## Ezi-SERVO BT, Ezi-SERVOII BT

### 변경 사양서

2021-05-11

## ❖ 56mm 제품 비교

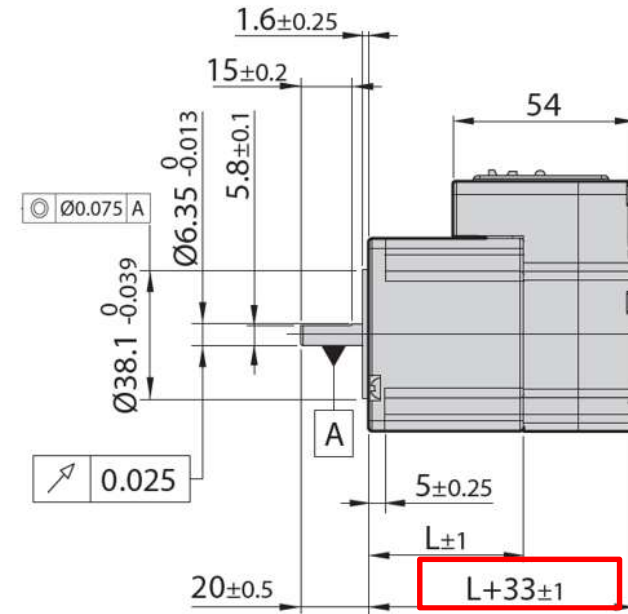
- Ezi-SERVOII BT 42 : 11.6mm 축소

- Ezi-SERVOII BT 56, 60 : 12.5mm 축소

# ❖ 변경 사항

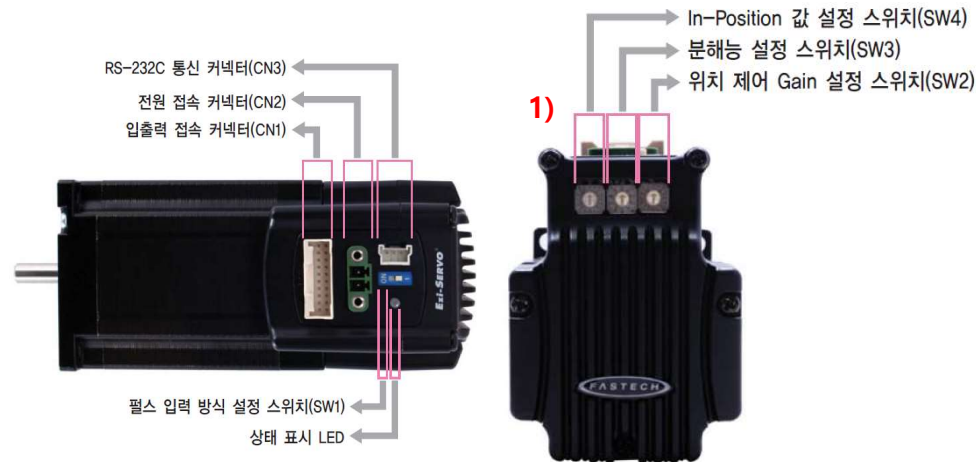
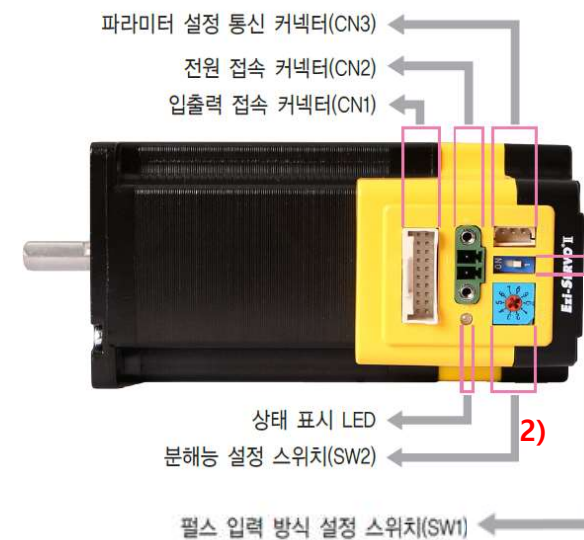
1. 커넥터 및 모터 토크 : Ezi-SERVO BT, Ezi-SERVOII BT 동일

2. 변경사항 :

1) Gain, Inposition, 분해능 설정 <sup>1)</sup>

- Ezi-SERVO BT : 외부 스위치로 변경

- Ezi-SERVOII BT : **Gain, Inposition 파라미터로 변경**, 분해능 외부 스위치로 변경 <sup>2)</sup>
